Van: [redacted] <[redacted]>
Verzonden: woensdag 11 januari 2023 09:44
Aan: [redacted]
CC: [redacted]; [redacted]; [redacted]; [redacted]
Onderwerp: FW: EG Almelo overleg brandweer

Onderwerp: EG Almelo overleg brandweer

Overleg aangaande het onderdeel brandveiligheid

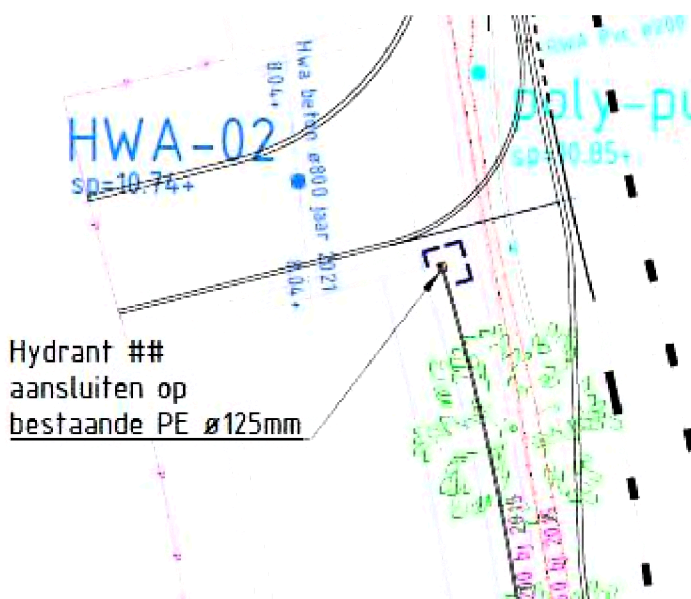
RBT zal nabij het inrit van de locatie EG een hydrant gaan aanleggen. Het hydrant wordt aangesloten op de collectieve bluswatervoorziening.

Locatie; zie hieronder.

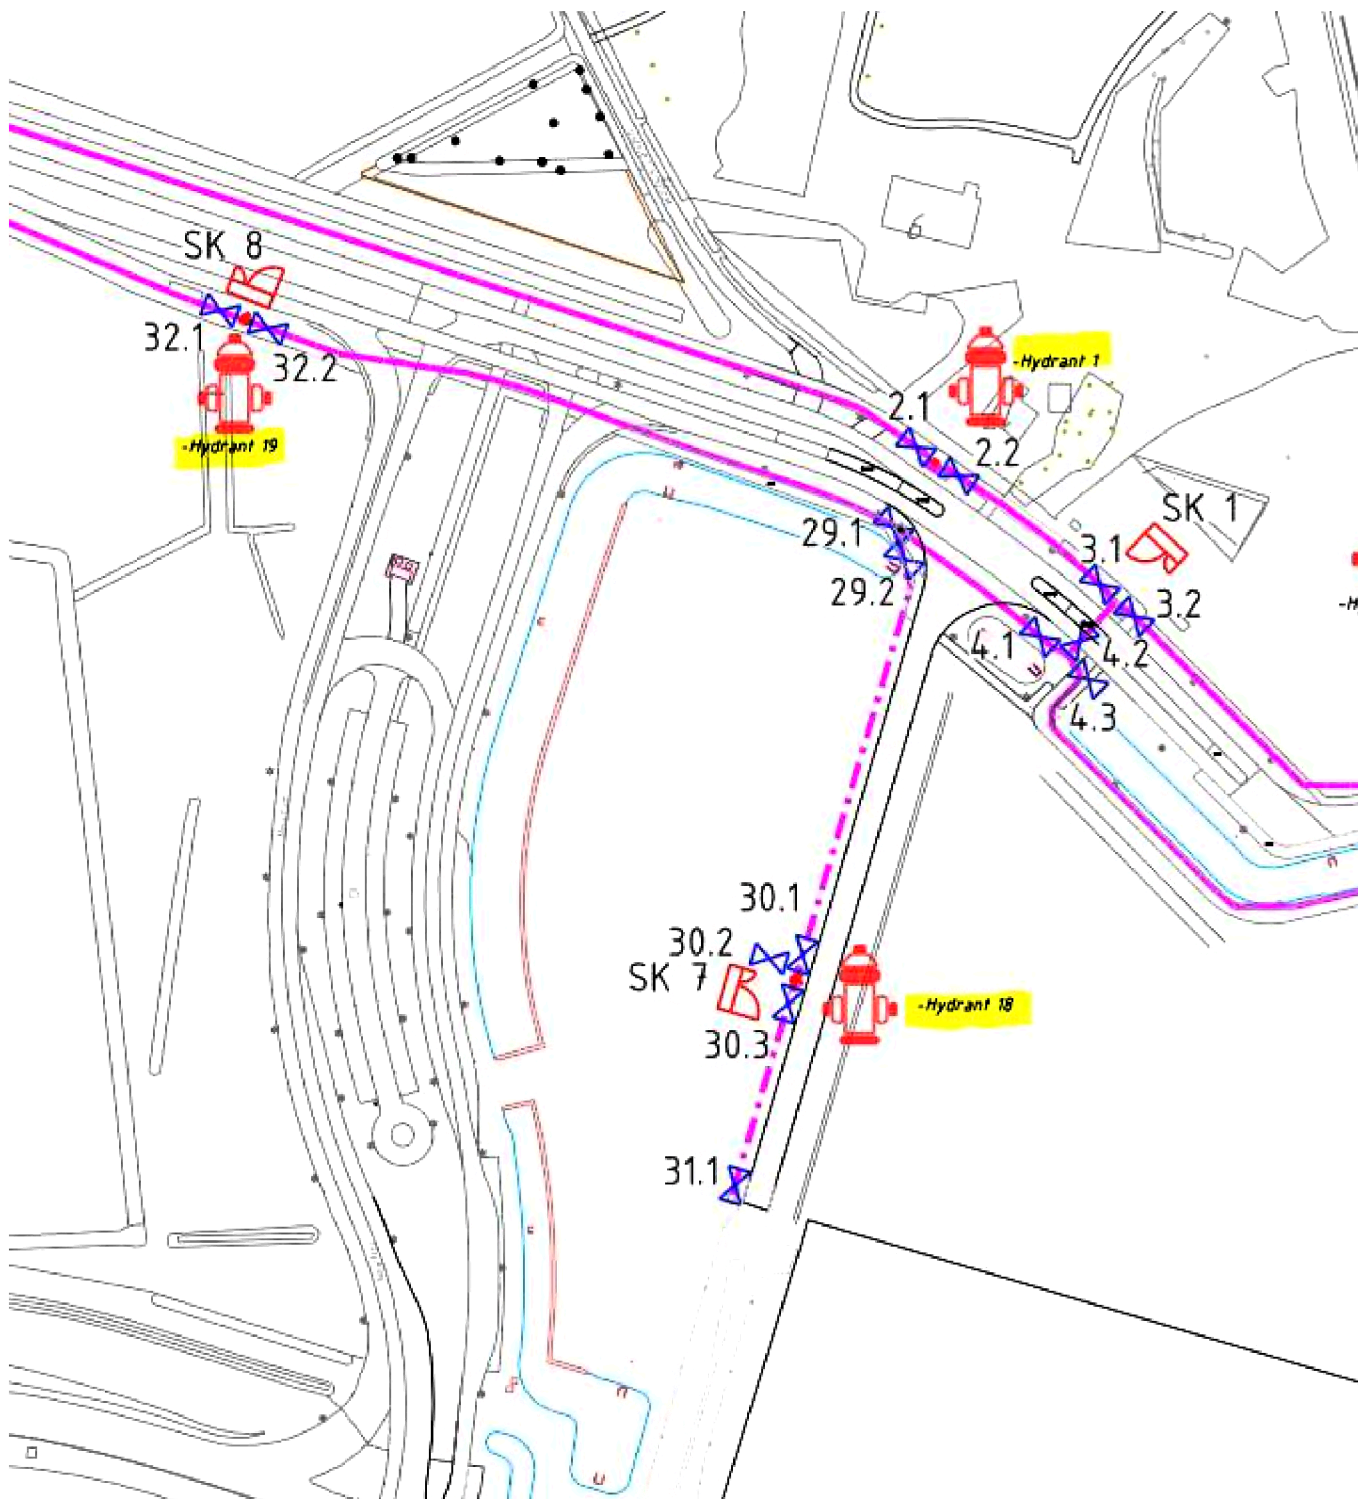
Goed dat er duidelijkheid is over de capaciteit van de hydranten. Gelet op wisselende meteo en aanrijdroutes – in relatie tot de gevaarlijke stoffen zoals LNG op het terrein – verwachten wij dat bij de terreinopgang (zie afbeelding hieronder) een aanvullende bluswatervoorziening met dezelfde capaciteit gerealiseerd wordt. Aan de zuid-west-kant ontbreekt een voorziening namelijk in het geheel, de vijver is in deze specifieke situatie geen effectieve oplossing. Bij advisering aan Gemeente Almelo / ODT zullen wij dit in onze brieven gaan opnemen voor onze adviestaken 'inpassingsplan' en 'inhoudelijk advies milieu'.

Zie onderstaande afbeelding((let op: hierbij is het zuiden de bovenkant van de tekening). In de nabijheid van ons perceel staan 3 openbare brandhydranten, hydrant 18, hydrant 1 en hydrant 19. De andere rode palen die in het veld te zien zijn, zijn "postindicators" waarmee een ondergrondse afsluiter is te bedienen. De hydranten geven 120 m³/h voor 4 uur lang.

Wij voegen dit toe op tekening. Graag hoor ik of dit afdoende is voor de veiligheidsregio.
